Objet : Projet de centrale hydroélectrique sur le torrent des Moulins, communes de Montvalezan et Ste Foy Tarentaise - Réponse à l'avis délibéré de la mission régionale d'autorité environnementale (N° 2023-ARA-AP-1615 – 2^{ème} avis)

**Réponse à l'avis délibéré de la mission régionale d'autorité environnementale
(avis N° 2023-ARA-AP-1615) relatif au projet de centrale hydroélectrique sur
le torrent des Moulins, Communes de Montvalezan et Ste Foy Tarentaise**

Janvier 2024

Caractéristiques du poste source de Viclaire

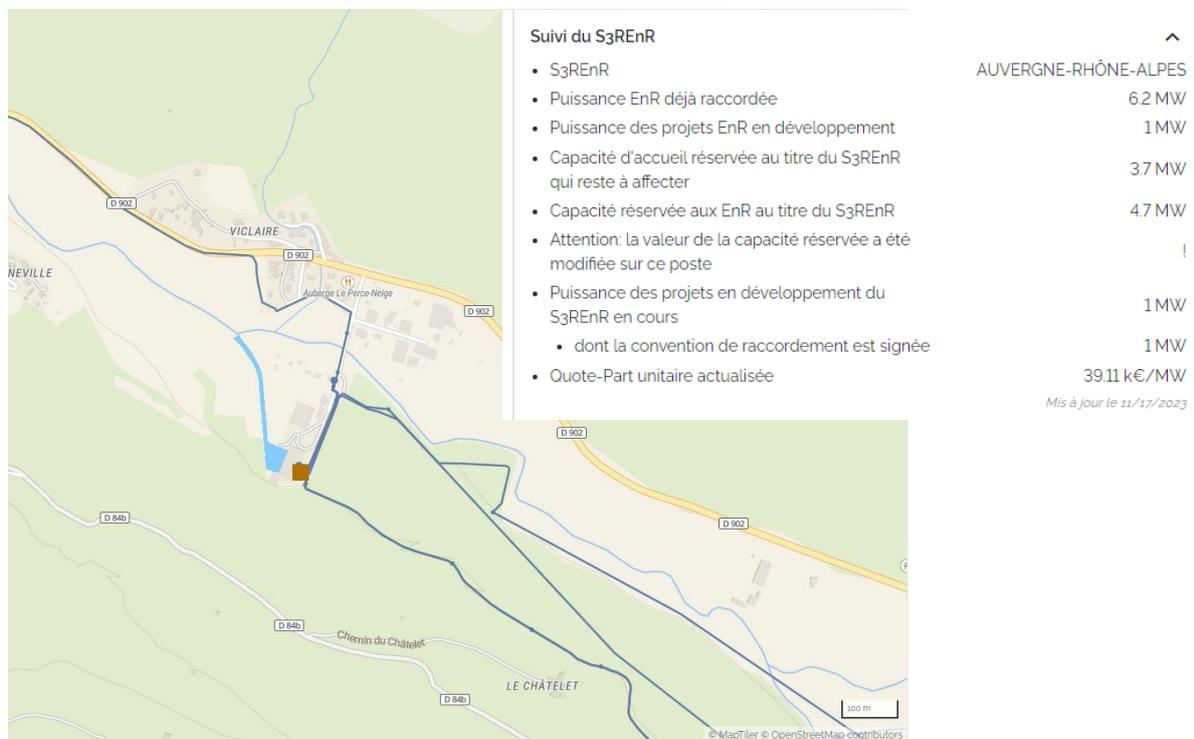
En revanche, les capacités d'accueil du poste auquel il est prévu de raccorder l'ouvrage ne sont pas précisées ni si des travaux devront y être conduits.

L'Autorité environnementale recommande de préciser les caractéristiques du poste source et si des travaux devront y être conduits, et dans l'affirmative, de les intégrer au projet.

Comme indiqué sur le plan ci-après, la capacité d'accueil du poste source de Viclaire est de 3,7 MW. Ce poste source peut donc accueillir en l'état la totalité de la production de la centrale hydroélectrique envisagée.

Zoom sur les obstacles à la circulation piscicole et aux frayères potentielles au niveau du réservoir biologique

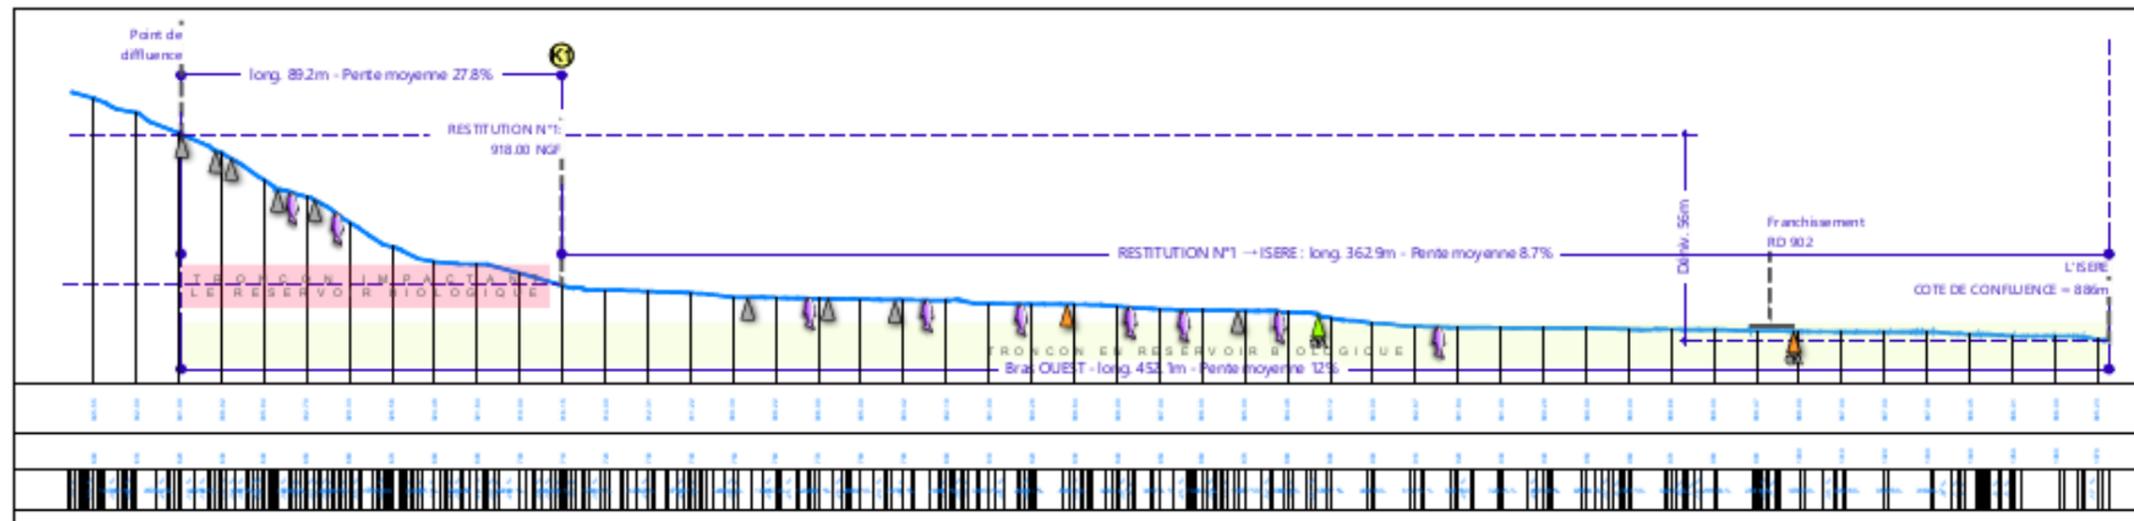
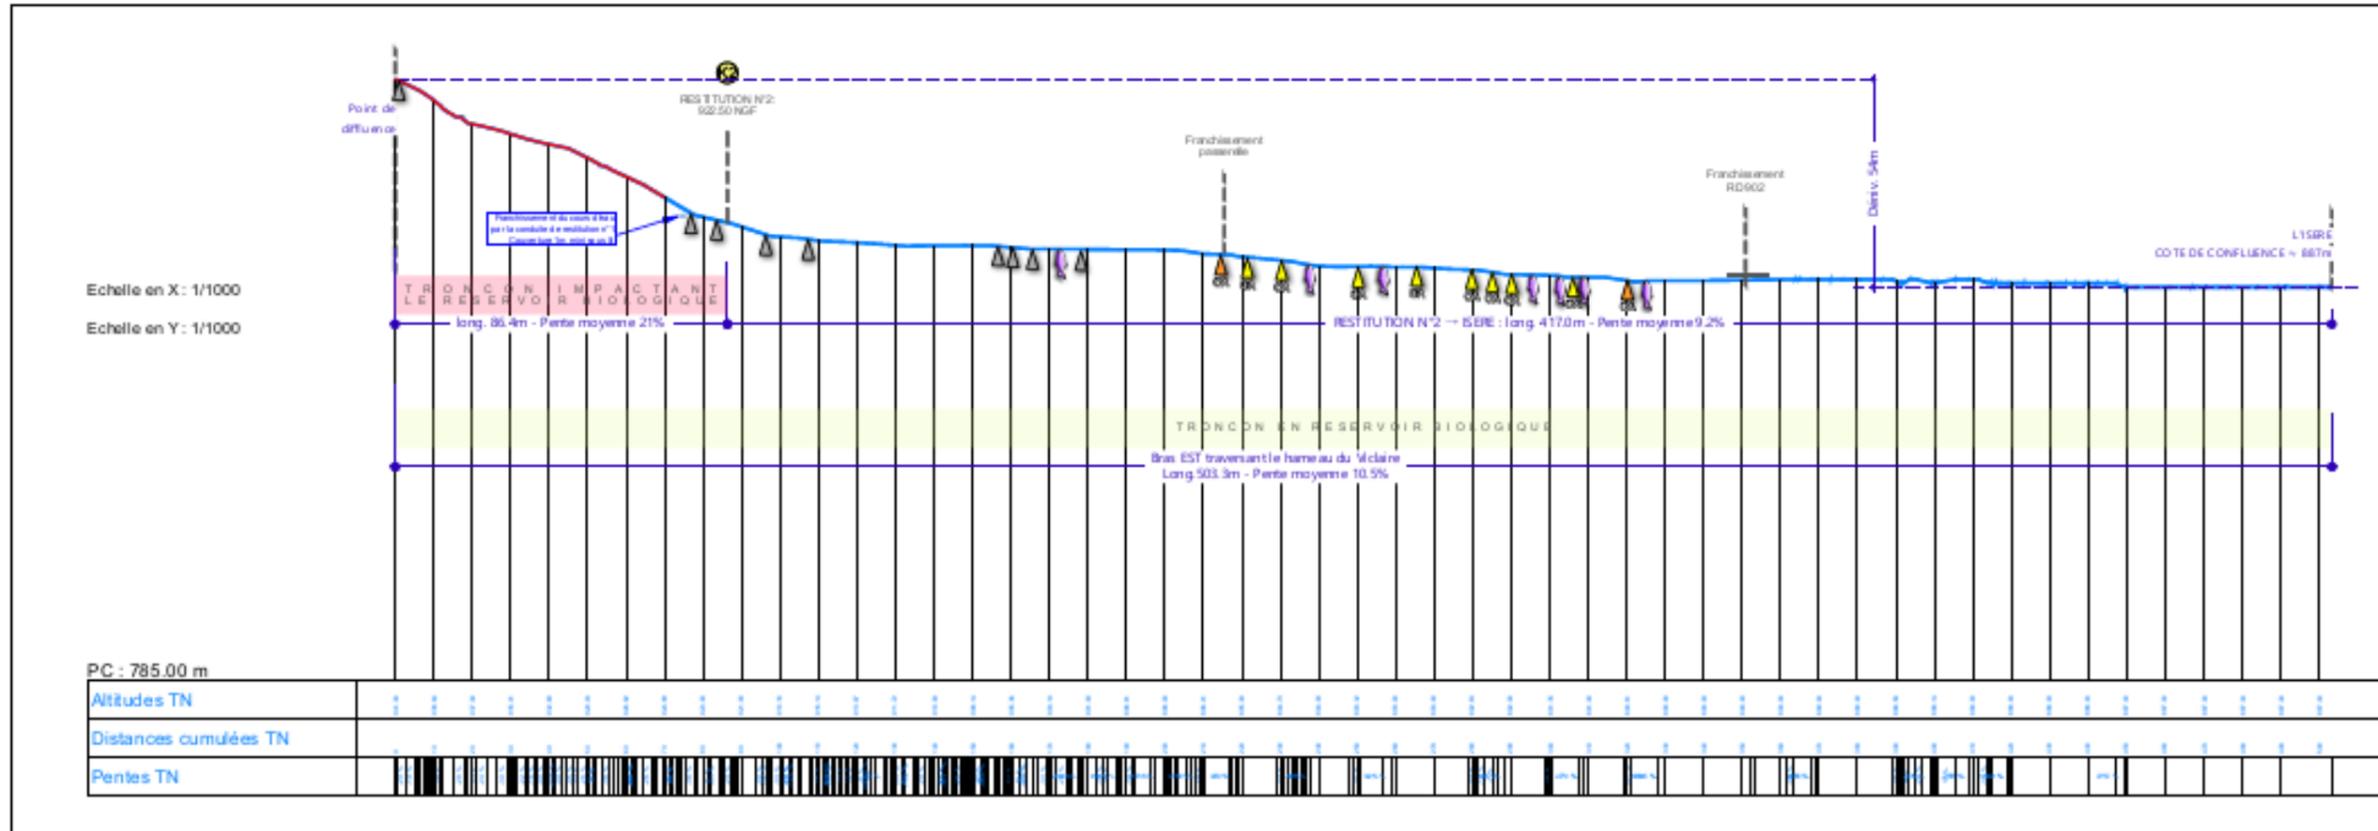
L'étude d'impact maintient les conclusions selon lesquelles « *le projet d'aménagement hydroélectrique n'interférera pas avec la fonction définie du réservoir biologique¹²* », « *la mise en débit réservé ne développera aucune incidence sur les linéaires du réservoir biologique où se concentrent les zones de reproduction* ». Or, le débit réservé proposé serait bien inférieur au plus bas débit d'étiage observé sur le milieu en situation d'hydrologie naturelle¹³, ce qui n'est pas compatible avec la préservation de l'intégralité des fonctionnalités du réservoir biologique. De plus, le dossier n'apporte pas de garantie sur la pérennité de la répartition des débits entre les deux bras après l'écrêtement du débit dans le TCC et la suppression des petites crues.

L'Autorité environnementale recommande d'approfondir l'analyse du débit réservé et de revoir la valeur projetée afin qu'elle permette d'être assuré du maintien de la biodiversité du torrent des Moulins. Elle recommande également de présenter les mesures pour éviter, réduire et si nécessaire compenser les incidences sur la faune aquatique.

Le projet va en effet court-circuiter 18.4% du linéaire total classé en Liste 1 et en réservoir biologique mais sur les parties amont les moins sensibles du réservoir biologique. En effet, la très grande majorité des frayères potentielles du réservoir biologique, 15 sur 17, est accessible aux reproducteurs et en particulier ceux de l'Isère. La très grande majorité des frayères potentielles, 88%, se situent sur les 81.6% des linéaires aval du réservoir biologique alors que seules 12% d'entre elles (2 frayères) se positionnent sur les 18,4% des parties amont inaccessibles du fait de la présence de nombreux obstacles naturels infranchissables à la montaison. Par contre, la totalité des frayères du TCC y compris les 2 se développant dans la partie amont du réservoir biologique, resteront accessibles par dévalaison.

De plus, la partie du réservoir biologique qui n'est pas accessible aux reproducteurs qu'ils soient sédentaires des parties aval des bras ou provenant de l'Isère, incluant les linéaires en TCC, ne constitue pas une zone de production d'alevins et/ou de juvéniles à l'image de la population échantillonnée sur la station TDM4, jugée comme caractéristique du secteur des deux bras qui sera influencé par la dérivation car confinée entre des obstacles naturels infranchissables. De fait, les impacts sur le réservoir biologique seront très limités.

Ces différents éléments sont repris dans les profils en longs des deux bras du réservoir biologique

présentés ci-après. Au regard du classement en liste 1 (L.214-17) le projet développera peu de conséquences sur la continuité écologique au sens du R.214-109 puisqu'au niveau des bras :

- Aucun ouvrage ne se développera dans le lit du torrent ;
- La mise en débit réservé n'affectera pas les conditions de circulation piscicole vers l'amont qui sont actuellement rédhitoires et le resteront en particulier sur les 18,4 % du linéaire concernés par les modifications de l'hydrologie ;

- La mise en débit réservé n'affectera pas les phénomènes de dévalaison piscicole car la prise d'eau projetée, positionnée hors classement en liste 1, permettra également d'assurer la dévalaison piscicole ;

- La mise en débit réservé n'affectera pas le transit du transport solide car la gestion de la prise d'eau projetée, positionnée hors classement en liste 1, permettra d'assurer sa transparence ;

- La modification de l'hydrologie ne portera que sur 18,4% du linéaire total classé en L1 comme en réservoir biologique, partie la moins sensible car, en raison de son confinement, non pourvoyeuse d'alevins comme de juvéniles. De plus, si le débit dérivé dans le tronçon court-circuité représente 43% des volumes annuels écoulés avant aménagement il convient de diviser par deux cette valeur pour l'affecter à chacune des branches du réservoir biologique soit 21.5%. De fait, pour chacune des branches du réservoir biologique il peut être considéré que le projet ne modifiera pas de façon substantielle l'hydrologie.

Les 81.6 restant du linéaire classé en L1 comme en réservoir biologique, partie biologiquement la plus intéressante car répondant aux objectifs de production d'alevins et de juvéniles ne sera pas influencée par le projet et cela d'autant plus que la centrale sera associée à un déchargeur qui permettra, en cas d'arrêt subit de la turbine, d'atténuer fortement les fluctuations de l'hydrologie en aval des restitutions.

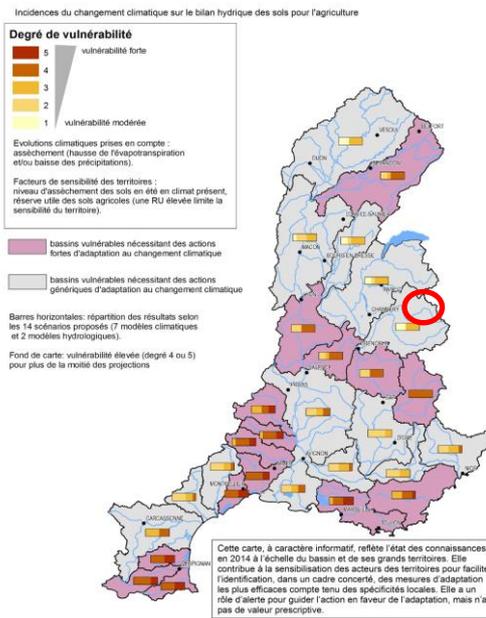
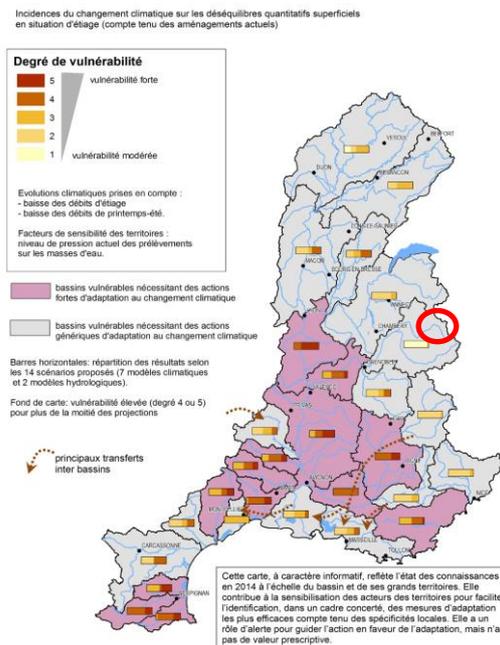
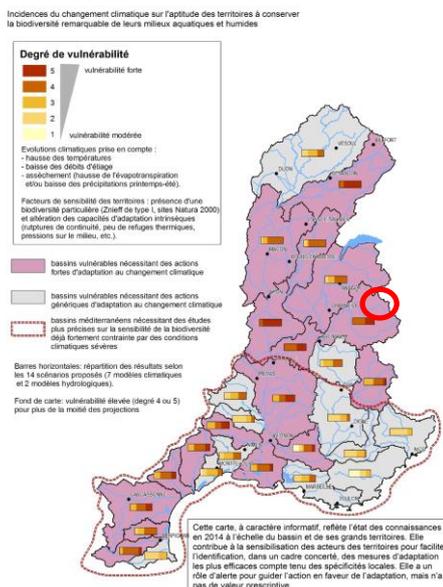
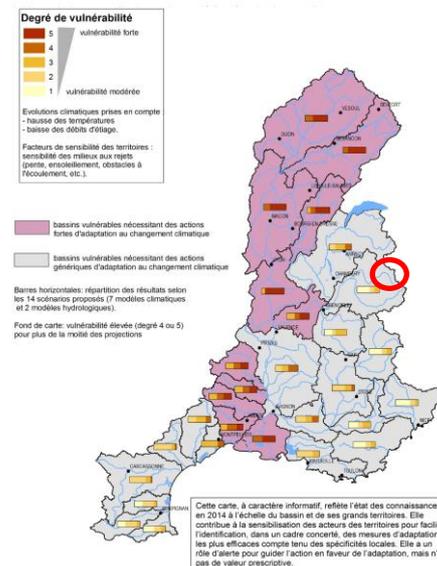
Pourtant, le site retenu pour le projet présente des enjeux importants en particulier vis-à-vis du changement climatique.

S'agissant du choix d'implanter la restitution d'eau au sein d'un réservoir biologique, il n'est pas justifié en tant que tel. Le dossier présente plutôt la façon dont le projet a été conçu pour minimiser les impacts du projet sur le réservoir biologique, par la restitution de manière permanente et équilibrablement réparti d'un débit d'eau dans les deux bras du torrent (amélioration de la situation actuelle³⁵). Le dossier précise en outre que si le projet va en effet court-circuiter 18,4% du linéaire total classé en réservoir biologique, il s'implante sur la partie la moins sensible du réservoir biologique en raison de la forte pente comme de son cloisonnement suite à la présence d'obstacles naturels totalement infranchissables à la montaison.

L'Autorité environnementale recommande de présenter l'examen des alternatives d'implantation de ce projet sur des espaces de moindre sensibilité environnementale et de justifier le choix retenu, notamment sur la base d'une comparaison de critères environnementaux.

Dans son orientation fondamentale N°0 : s'adapter au changement climatique le SDAGE a évalué la vulnérabilité des territoires au changement climatique au travers de quatre enjeux :

Le degré de vulnérabilité de chaque enjeu est détaillé au niveau de quatre cartes présentées page suivante. Elles permettent de préciser que le territoire où se positionne le projet, Haute-Tarentaise, est particulièrement vulnérable au changement climatique pour l'enjeu biodiversité.

Dans cette perspective tout projet hydroélectrique devrait donc être écarté des Alpes du Nord alors que par ailleurs ce même territoire présente de grandes disponibilités en eau selon les mêmes cartes

et de plus faibles vulnérabilités aux autres enjeux du changement climatique. De plus, comme explicité dans l'étude d'impact le projet ne développera aucune incidence sur la biodiversité des organismes aquatiques et en particulier des invertébrés. En effet, en diminuant la puissance hydraulique des cours d'eau à forte pente, il facilitera le maintien des litières végétales qui constituent des réservoirs importants de biodiversité alors que sur ce même type de cours d'eau en conditions naturelles, elles sont très rares. De fait, la mise en débit réservé ira de pair avec une augmentation de la diversité des organismes benthiques.
